OGGETTO: Accordo di Programma in variante alla Pianificazione territoriale urbanistica ex art. 60 della L.R. n. 24/2017 in attuazione dell'accordo territoriale "Polo funzionale di Altedo - San Pietro in Casale area Ex zuccherificio" - Soc. Agroalima spa. Rif.to SUAP Prot. Prot. n. 0039176/2020 del 10/07/2020 .

Risposta alle richieste di informazioni (Sinadoc n. 16755/2020)

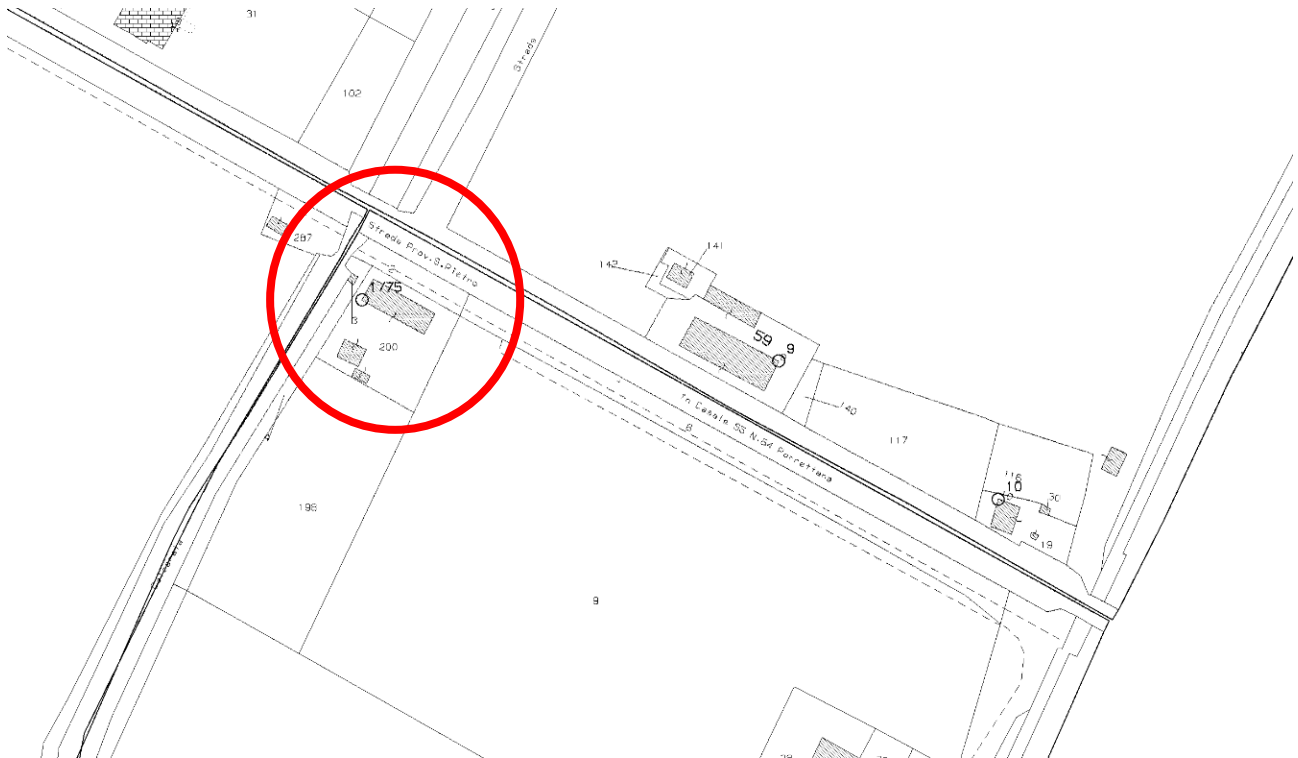
1. *livelli sonori diurni e notturni in facciata al ricettore abitativo di cui al civico di via Altedo n.4558;*
2. *per il recettore civici 4627/4645 di via Altedo i livelli sonori relativi alla facciata posta a ovest;*

Il recettore indicato come abitativo a sud della SP20, in prossimità di Via Ca Bianca non è stato considerato come tale nello studio in quanto allo stato attuale si tratta di un deposito, verificato durante i vari sopralluoghi.

Le visure catastali confermano questa destinazione in quanto il fabbricato ha categoria D/10, immobili a destinazione speciale, gruppo D, Fabbricati per funzioni produttive connesse alle attività agricole. Non risulta quindi inserito nelle categorie residenziali.
